改善箇所説明図

不具合内容

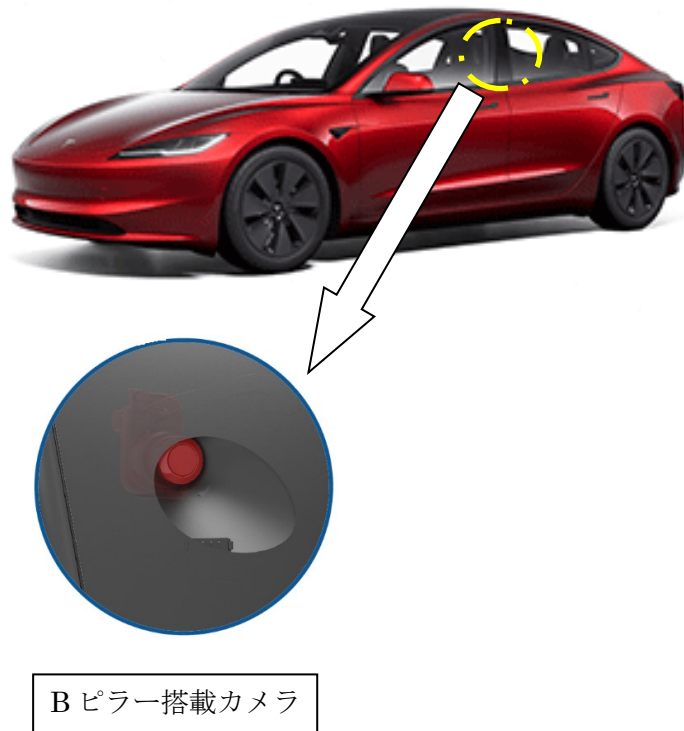
注：□ は、不具合発生箇所を示す。

車両 B ピラーに搭載されているカメラについて、ソフトウェアの設計が不十分なため、カメラの汚れ等でセンサが感知不能となった際に、感知不能を検出しない。そのため、運転者に故障警告が行われず、かじ取り装置の基準を満たさない。

全車両、対策がなされたプログラムの配信を行う。

識別：ソフトウェアバージョン 2024.26.7 かそれ以降
